美浜3号機、高浜1, 2, 3, 4号機、大飯3, 4号機
技術基準等への適合状況について
(大山生竹テフラ噴出規模見直しに係る対応)

参考資料

<構造強度評価（建屋）に係る参考資料>

関西電力株式会社

第1図 既認可の評価手法及び今回設工認での評価手法の概要

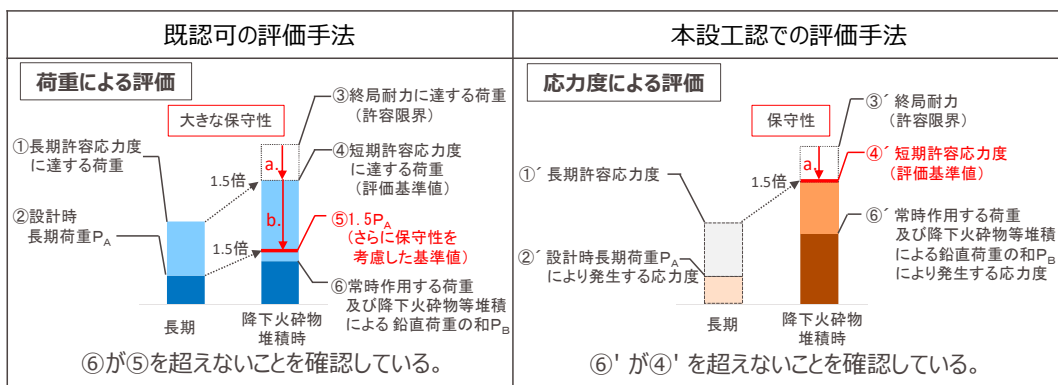
< DNPヒアリング 自主的対応事項 No. 47 >

既認可の建屋評価における設計用長期荷重 P_A と、今回設工認における常時作用する荷重 F_d の違いについて説明する。

既認可の評価に用いる設計時長期荷重 P_A は、設計時の長期荷重として常時作用する荷重（固定荷重、積載荷重）と積雪荷重の和としている。一方、今回設工認における常時作用する荷重 F_d は常時作用する荷重のみとしており、降下火砕物堆積時には積雪荷重及び降下火砕物堆積による鉛直荷重を加えて評価を実施している。したがって、設計時長期荷重 P_A と常時作用する荷重 F_d は積雪荷重の考慮有無により差が生じる。

また、既認可の評価手法は、荷重による評価であり、設計時長期荷重 P_A として小さい値を使用するほど保守的な評価となることから、評価対象となる建屋ごとに最も小さい設計時長期荷重を P_A としている。一方、今回設工認での評価手法は降下火砕物等堆積により部材に発生する応力と許容値を直接比較する手法であり、裕度の小さい部材について評価結果を記載している。したがって、常時作用する荷重 F_d は、既認可の常時作用する荷重に対してスラブ厚が大きい部位である場合や、鉄骨梁自重等を考慮している場合があり、常時作用する荷重としても異なることがある。

その他、有効数字の処理（SI単位への変換処理や端数処理等）により、差が生じている場合がある。

以上より、既認可の建屋評価における設計用長期荷重 P_A と、今回設工認における常時作用する荷重 F_d は異なる値となる。

第1図 発生値の換算方法の概要図 (高浜3,4号機の例)

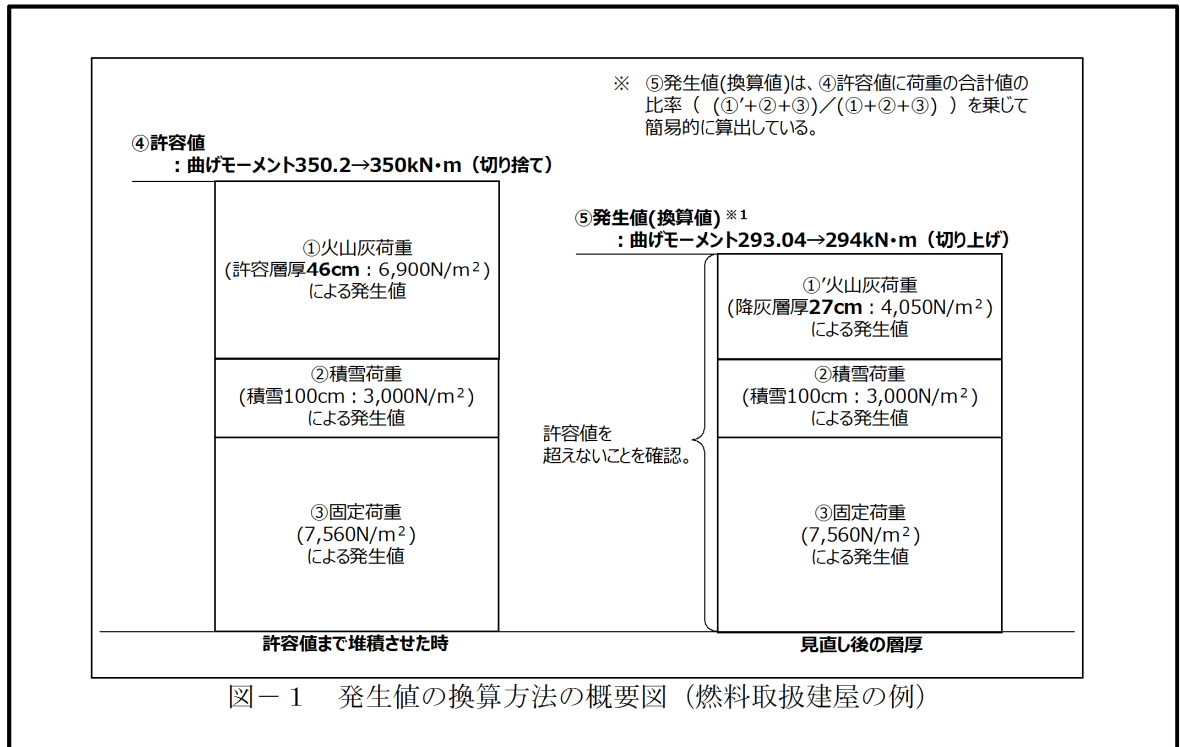
< D N P ヒアリング 自主的対応事項 No. 60 >

D N P 設置許可時のまとめ資料に記載されている建屋の成立性確認で実施した内容を説明する。

D N P 設置許可時のまとめ資料では、許容層厚に加えて、許容層厚堆積時の鉛直荷重と降灰層厚堆積時の鉛直荷重の比率から算出した裕度及びその裕度から逆算した発生値を換算値として示した。裕度は第1式により算出した。発生値への換算方法の概要図を第1図に示す。発生値（換算値）は許容値に裕度の逆数を乗じて簡易的に算出している。

$$\text{裕度} = W_v / W_t \quad (\text{第1式})$$

なお、上述のとおり、発生値（換算値）は簡易的に参考に算出した値であるため、詳細に評価した今回設工認の結果とは異なる。
